WARUNKI TECHNICZNE Przebudowa oświetlenia ul. Kraszewskiego

Opis przedmiotu narady:
Projekt linii kablowej oświetlenia ulicy Koźle, ul. Kraszewskiego
dz.1933/25,1933/23,1934,1933/22,1933/24

Dotyczy: „Uzgodnienia lokalizacji oświetlenia ul. Kraszewskiego”

**Uzgodnienie uzbrojenia elektroenergetycznego w obrębie proj. oświetlenia ul.
Kraszewskiego w Kędzierzynie-Koźlu.**

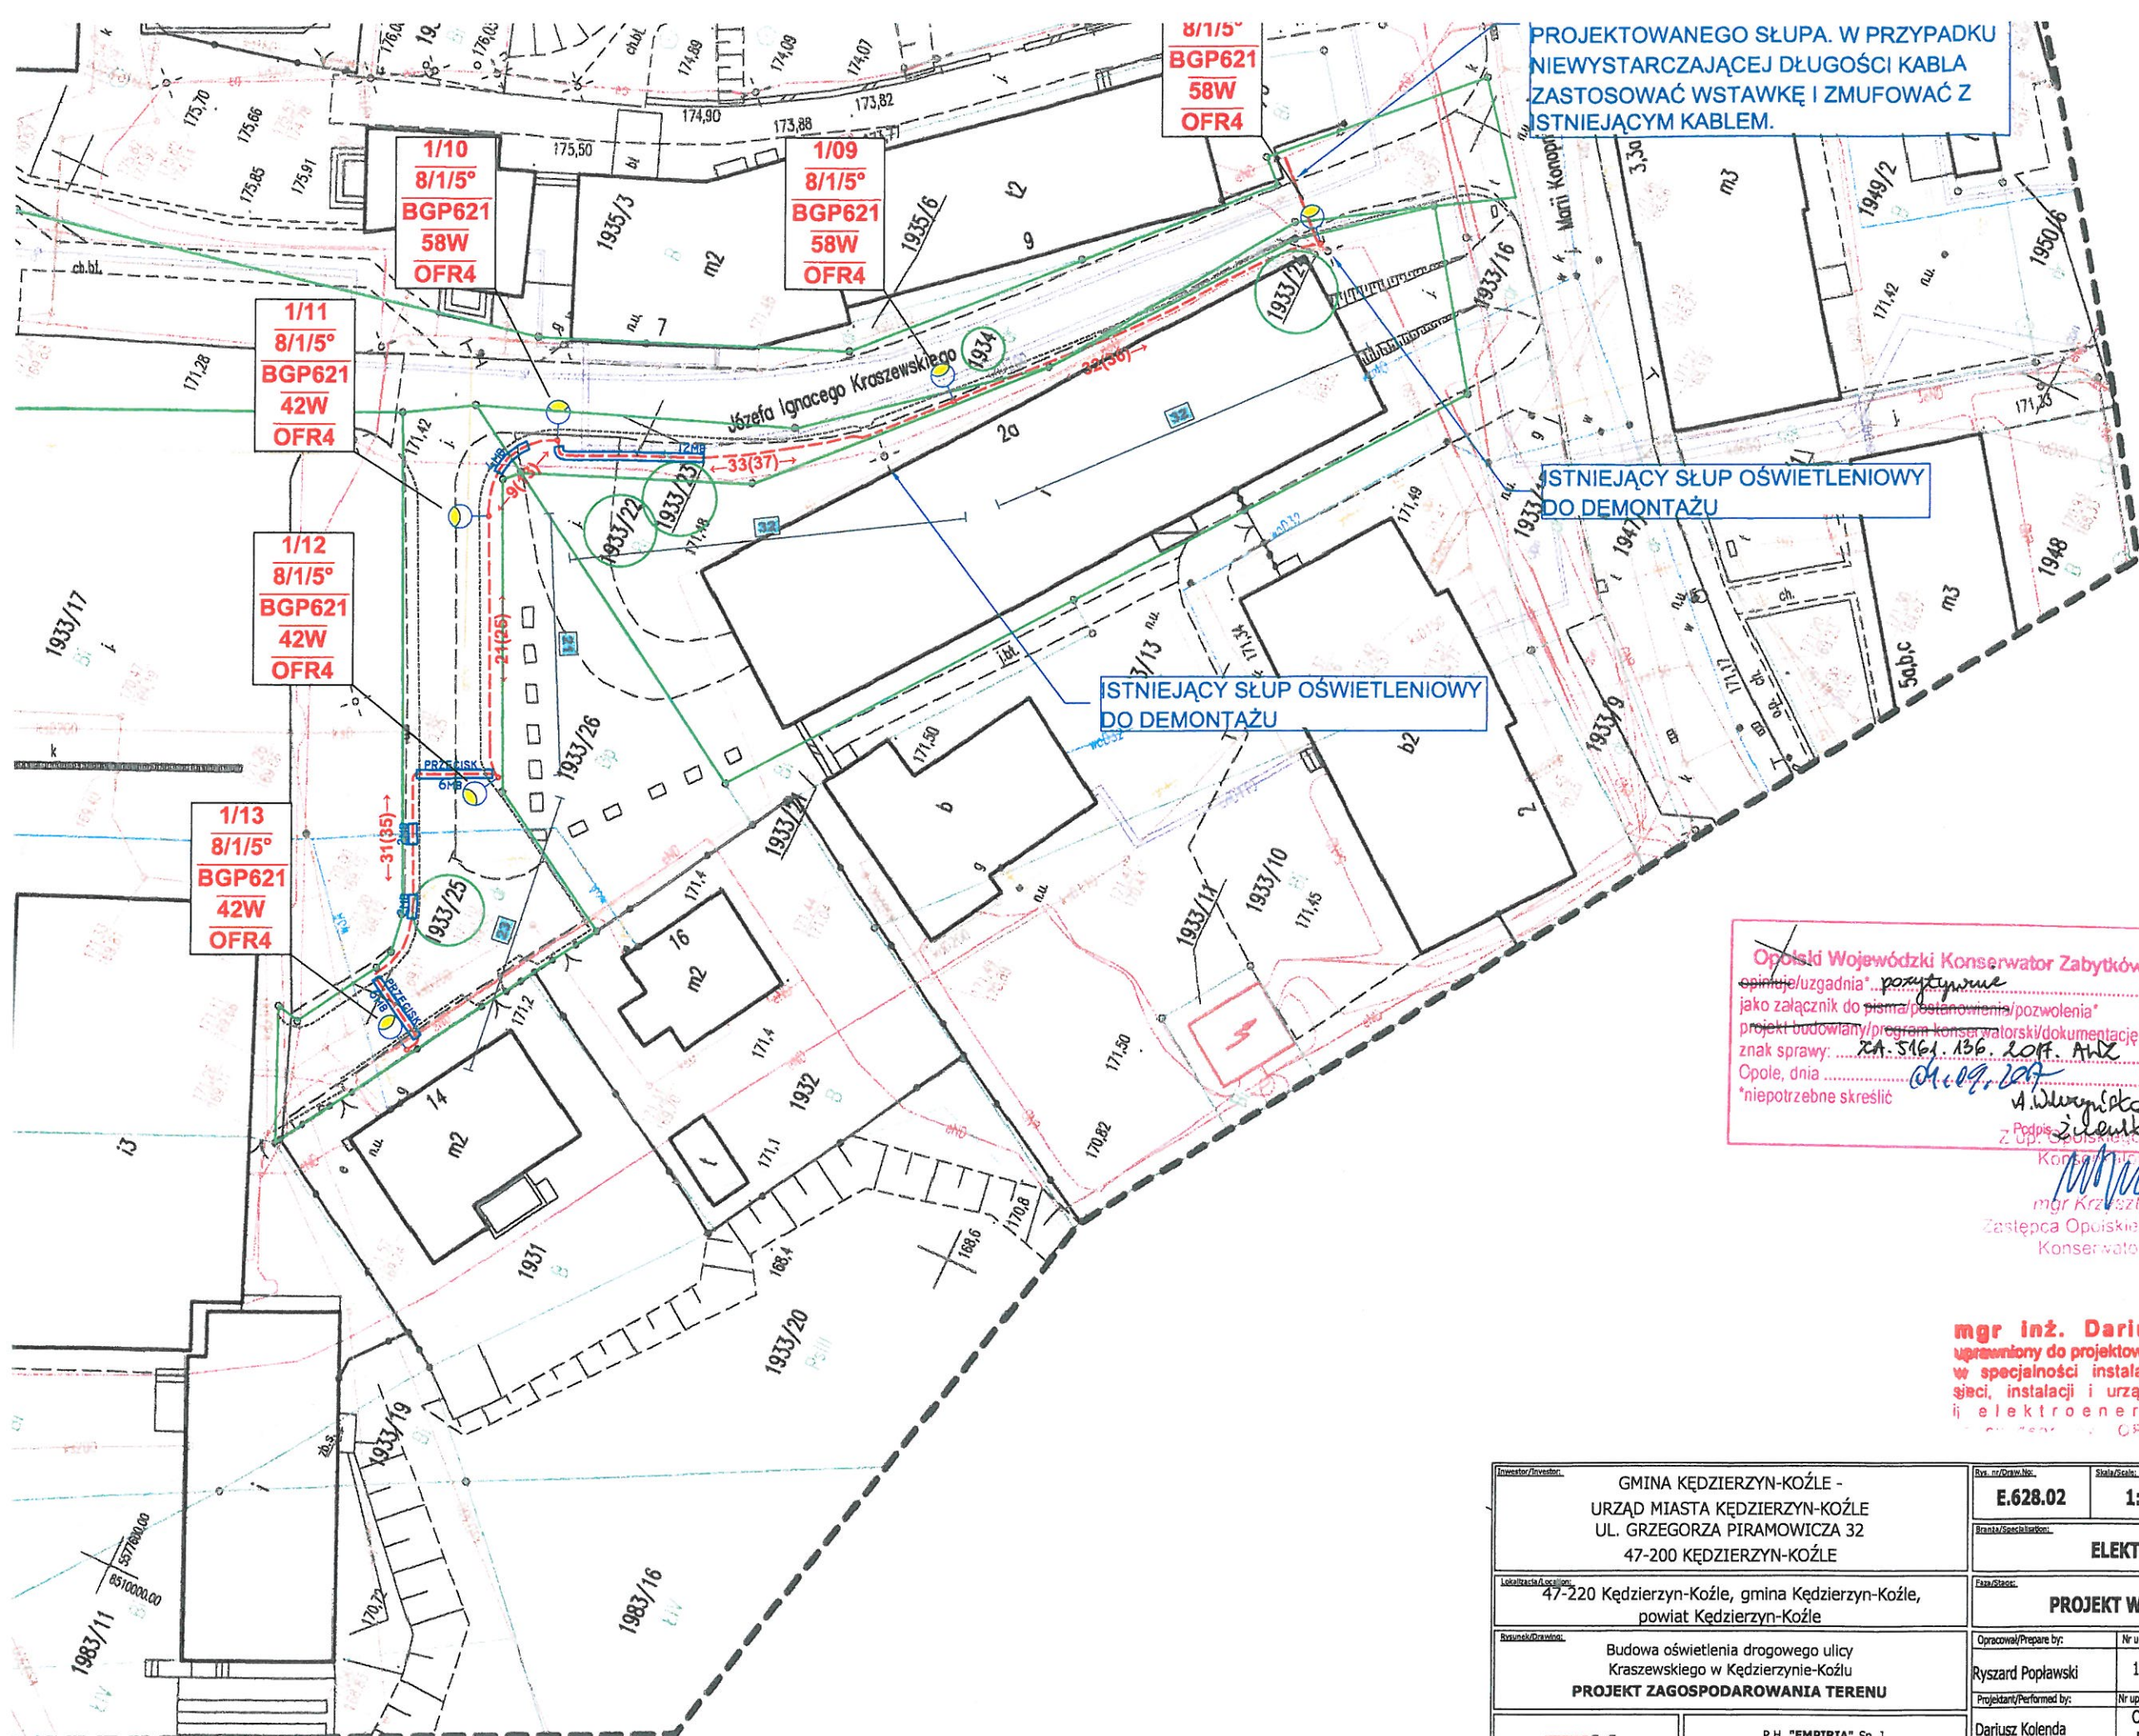
PROJEKTOWANEGO SŁUPA. W PRZYPADKU
NIWYSTARCZAJĄCEJ DŁUGOŚCI KABLA
ZASTOSOWAĆ WSTAWKĘ I ZMUFOWAĆ Z
ISTNIEJĄCYM KABLEM.

ISTNIEJĄCY SŁUP OŚWIETLENIOWY
DO DEMONTAŻU

Opolski Wojewódzki Konserwator Zabytków
opinie/uzgodnia... *pozytywne*
jako załącznik do pisma/postanowienia/rozporządzenia
projekt budowlany/program konserwatorski/dokumentację
znak sprawy: ZA.5161.136.2017. ANZ
Opole, dnia 04.08.2017
*niepotrzebne skreślić
